福島第一原子力発電所 特定原子力施設に係る実施計画 変更認可申請書の
一部補正について

1号機原子炉建屋オペレーティングフロア北側ガレキの撤去方法の変更，及び中央ガレキの一部撤去，外周鉄骨の一部撤去の実施に関する審査の進捗を踏まえ，下記の通り補正を行う。

添付資料－10－1 福島第一原子力発電所1号機原子炉建屋オペレーティングフロア北側のガレキの撤去について

図5 ワイヤーソーによる切断箇所

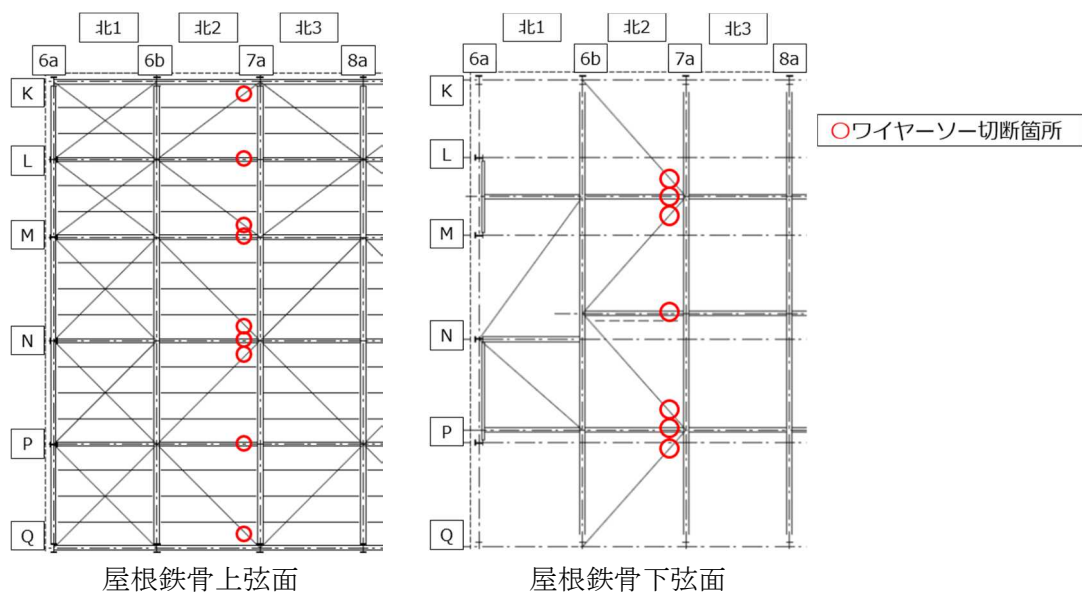
- ・ワイヤーソーによる屋根鉄骨切断箇所を追記

屋根鉄骨のうち、ワイヤーソーにより切断する箇所を図5に示す。
